**Modulo per la presentazione delle osservazioni per i piani/programmi/progetti sottoposti a procedimenti di valutazione ambientale di competenza statale**

Nuovo Permesso di Ricerca Mineraria "Corchia" per Rame Piombo, Zinco, Argento, Oro, Cobalto, Nickel e minerali associati - Codice procedura (ID\_VIP/ID\_MATTM): 5944

**OGGETTO: Osservazioni di Legambiente, Lipu e WWF allo Studio per la Valutazione di incidenza e alla documentazione integrativa nell'ambito della procedura di Valutazione di Impatto Ambientale (D.LGS. N. 152/2006) del progetto "Nuovo Permesso di Ricerca Mineraria 'Corchia' per Rame, Piombo, Zinco, Argento, Oro, Cobalto, Nickel e minerali associati" presentato da Energia Minerals (Italia) S.r.l. (Codice procedura ID\_VIP/ID\_MATTM 5944).**

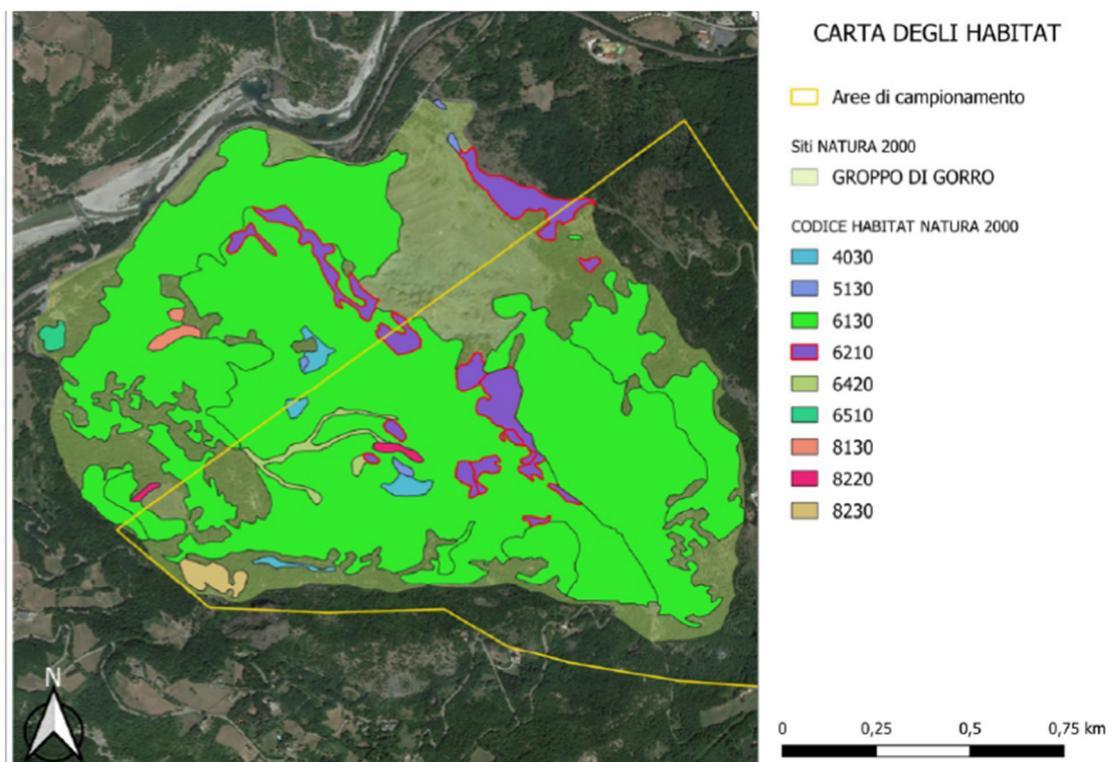
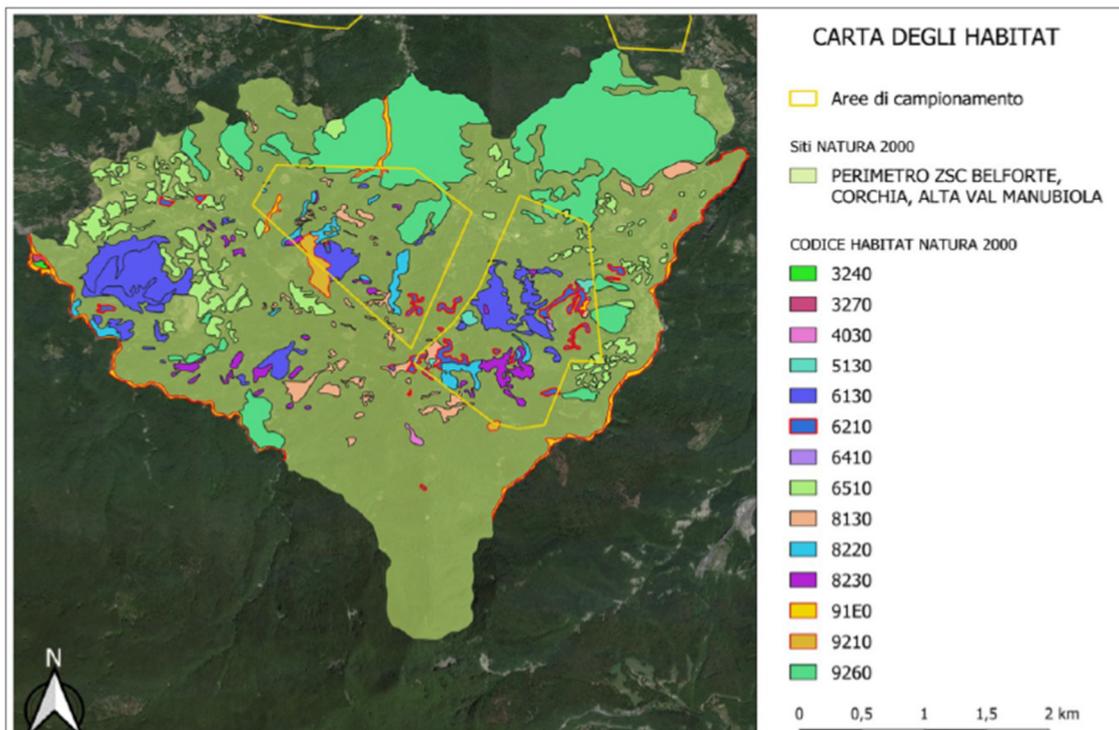
Facendo riferimento alla cartografia fornita nella documentazione integrativa risulta che ben **34 punti di campionamento su 55 sono previsti all'interno delle ZSC**, più precisamente così ripartiti:

9 campionamenti nella ZSC Groppo di Gorro (da Tavola tutela ambientale a)

25 campionamenti nella ZSC Belforte, Corchia, Alta Val Manubiola (da Tavola tutela ambientale c e d)

“ • *L'area di campionamento include **potenzialmente** parte ZSC IT4020013 “Belforte. Corchia Alta Val Manubiola”. Essa possiede un proprio Piano di Gestione che riprende ed estende le misure di conservazione generale e sito specifiche;*

• *L'area di campionamento include **potenzialmente** parte ZSC IT4020011 “Groppo di Gorro”. Essa possiede un proprio Piano di Gestione che riprende ed estende le misure di conservazione generale e sito specifiche”.*

Innanzitutto non è corretto affermare che l'area di campionamento include **potenzialmente** parte ZSC, quando è certo che la maggior parte dei punti di campionamento saranno proprio nei due siti Natura 2000.

Inoltre, le scriventi Associazioni ritengono inammissibile il fatto di prevedere prelievi di campioni di rocce quando le misure di conservazione stabiliscono che è “vietato asportare materiale mineralogico e paleontologico, salvo autorizzazione dell'Ente gestore, con particolare riferimento alle cristallizzazioni nelle grotte e al travertino nelle aree caratterizzate dalla presenza di sorgenti pietrificanti (habitat 7220\* Sorgenti pietrificanti con formazione di tufi – Cratoneurion)”, **misure non derogabili indipendentemente dalle metodologie di campionamento.**
